**Dodatek č. 2 ke smlouvě o dílo
zhotovitele č. 5080033LLH/D2
objednatele č. 2015-298**

„Revitalizace sídliště Mír, Strakonice – III. etapa – náměstíčko, parkoviště u pivovaru“

Evidenční list změny stavby

Věc: **vyjádření geotechnika**

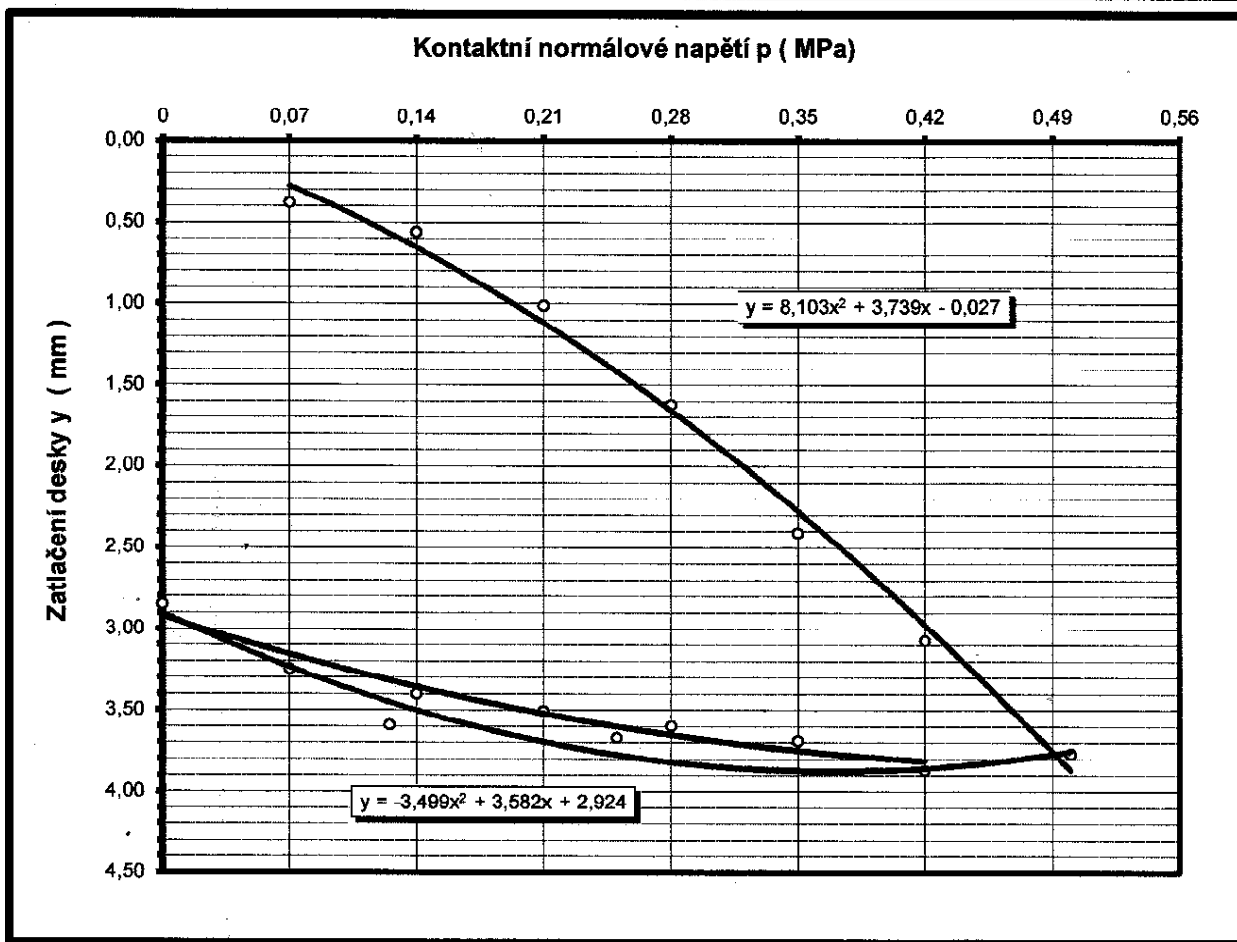
Při statické zatěžovací zkoušce, která byla provedena v sondě v úrovni projektované zemní pláně, byl zjištěn modul přetvárnosti z první zatěžovací větve $E_{def1} = 28,9$ MPa, modul přetvárnosti ze druhé zatěžovací větve $E_{def2} = 106,5$ MPa, poměr modulů $E_{def2} / E_{def1} = 3,69$. Hodnota E_{def2} je více než dvojnásobek požadavku PD (45 MPa), vysoký poměr modulů je způsoben nedostatečným zhutněním sypaniny (lehký hutnicí prostředek vzhledem k charakteru sypaniny) v omezeném prostoru sondy a také hrubozrností zkoušeného materiálu.

Z dokumentace výkopu pro inženýrské sítě a v sondě bylo zjištěno, že v úrovni zemní pláně se vyskytují zcela až silně zvětralé pararuly, které poskytnou dostatečně únosné a stabilní podloží. **Na základě tohoto zjištění bylo doporučeno upustit od sanace aktivní zóny, která je zmíněna (jako možná) v technické zprávě PD.**

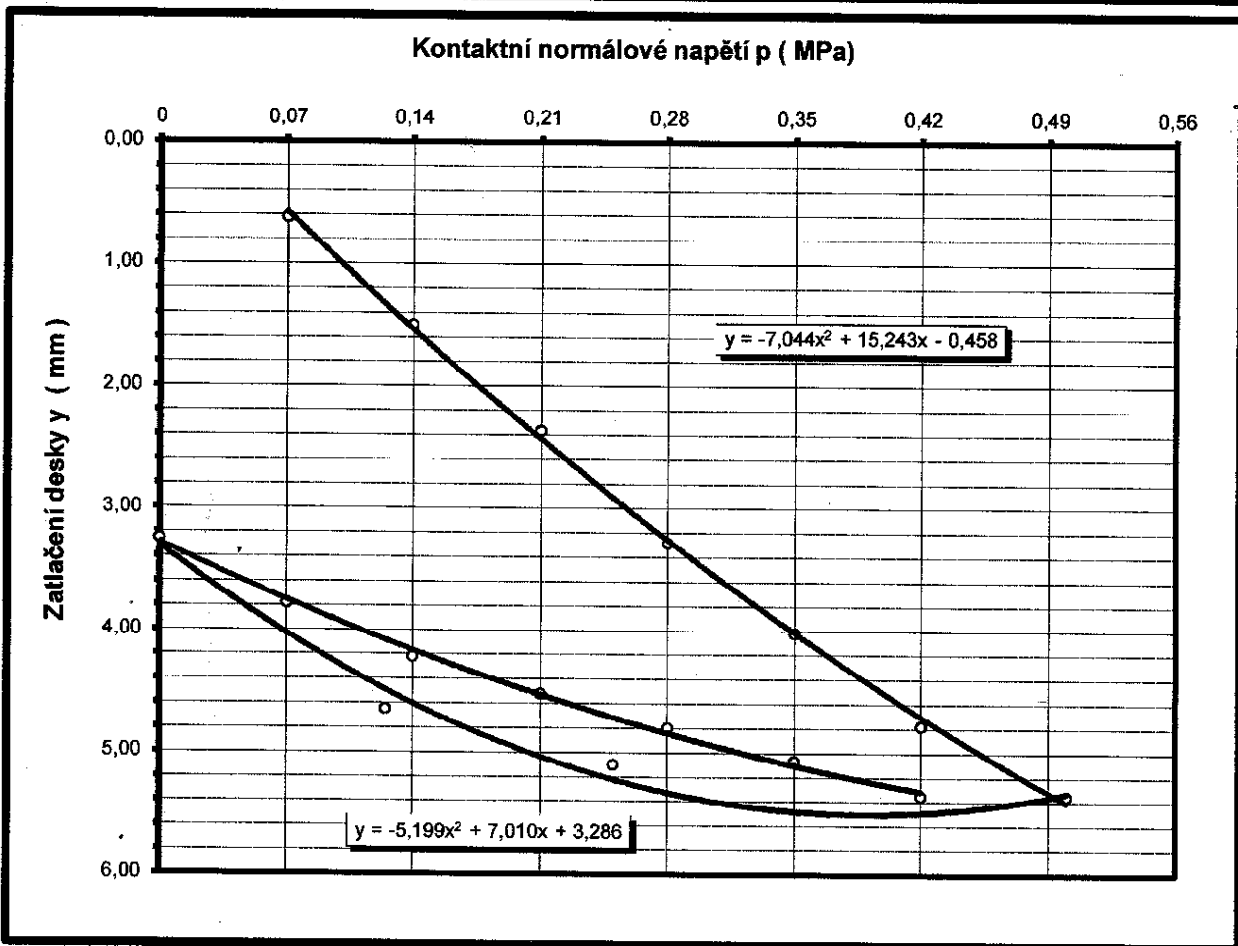
Dne 11.9.2015 byla provedena statická zatěžovací zkouška 3 m od UV7 v úrovni zemní pláně na mírném násypu vytvořeném z místních materiálů s následujícími hodnotami: Modul přetvárnosti z první zatěžovací větve $E_{def1} = 19,2$ MPa, modul přetvárnosti ze druhé zatěžovací větve $E_{def2} = 46,6$ MPa, poměr modulů $E_{def2} / E_{def1} = 2,43$. I při této zkoušce bylo ověřeno, že místní materiály lze použít v aktivní zóně, neboť výsledky zkoušky splňují požadavky PD.
